Autorité environnementale

Avis délibéré de l'Autorité environnementale relatif au projet Neomat porté par XTC et Orano à Gravelines et Loon-Plage (59)

Avis délibéré n° 2025-039 adopté lors de la séance du 28 mai 2025

Figure 9 : Représentation de la dette écologique (Source : étude d'impact)

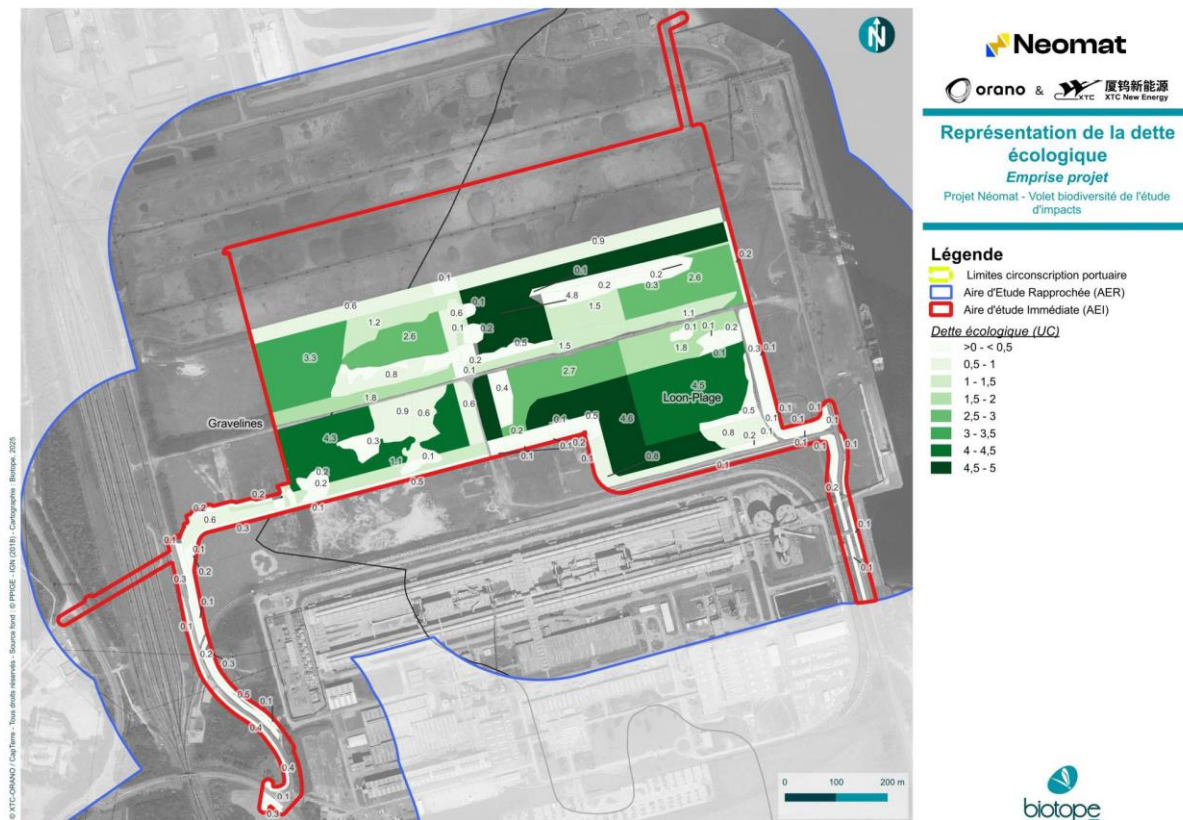
De fait, le besoin de compensation présenté (55,6 unités de compensation, essentiellement de milieux ouverts à semi-ouverts, terrestres et littoraux) est sous-évalué.

L'Ae recommande de reprendre l'analyse des incidences du projet sur les milieux naturels sur la base des deux inventaires fusionnés, en tenant compte de l'ensemble des surfaces de l'aire d'étude, en particulier celles qualifiées à tort d'anthropisées, et de l'ensemble des composantes du projet.
